Formular de evaluare a condițiilor de accesibilitate a clădirilor publice

Data: **16-06-2025**

Categorii	Indicatori	Date colectate
Localitate, raion:	Cobusca noua (Anenii noi)	
Adresa, strada, nr.:	Str. Șetfan cel mare 42	
Instituția:	BESV - 4/18 (Pimăria Cobușca Nouă)	
Tipul instituției:	BESV	
Latitudinea:	46.931096 ,	
Longitudinea:	29.209867

Fig. IV.18 Parcare pe o direcție perpendiculară față de carosabil

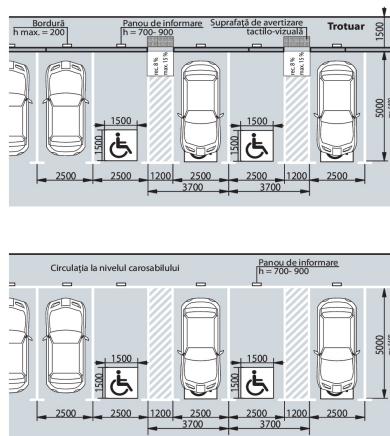
Parcare obișnuită:	Nu , nici nu există loc unde poate fi amenajată parcare
Locuri de parcare amenajate pentru persoanele cu dizabilități:	Nu

Fig. V.32.b Rampă de acces paralelă cu intrare în clădire

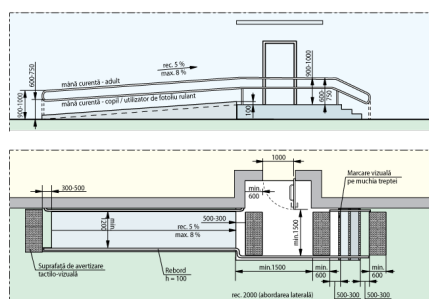
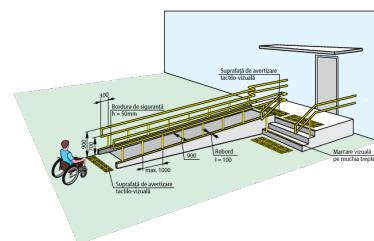
Intrarea în clădire este la nivelul solului:	Nu
La intrare sunt trepte:	Nu
La intrarea în clădire este instalată o platformă de ridicare (verticală sau înclinată):	Nu
Ușa se deschide în interior sau exterior:	Exterior
Dimensiunile pragului/spațiului din fața ușii de intrare în clădire:	276 cm x 400 cm
Există rampă de acces:	Nu
Nu există rampă, dar sunt șine metalice:	Nu

Fig. V.24. – Exemplu de conformare a suprafețelor vitrate în cadrul foi de ușă și realizarea contrastului vizual, atunci când ușa și suprafețele adiacente sunt vitrate

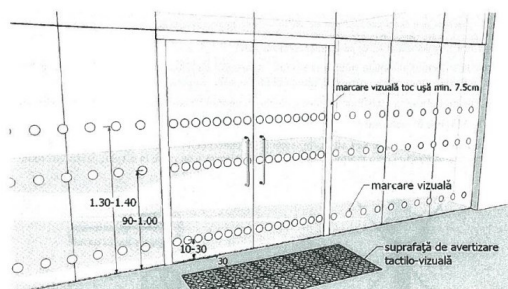
Categorii	Indicatori	Date colectate
	Uși în interior:	Lățimea: 168 cm
	Praguri de la ușile de interior:	Prag 1 cu înălțimea: 3 cm Standard: pragul trebuie să fie de maxim 2 cm Prag 2 cu înălțimea: 6 cm Standard: pragul trebuie să fie de maxim 2 cm
	Ușile de la intrare și din interiorul clădirii sunt dotate/marcate corespunzător cu semne contrastante:	Nu Standard: este o diferență de culoare contrastantă (culori închise / culori deschise) între perete și podea

Fig. V.42.a Amenajarea unei cabine WC adaptate - tip A

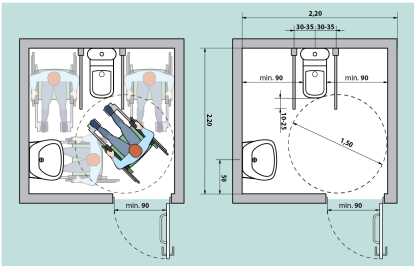
Grup sanitar în exterior:	Da
Grup sanitar în interior:	Nu
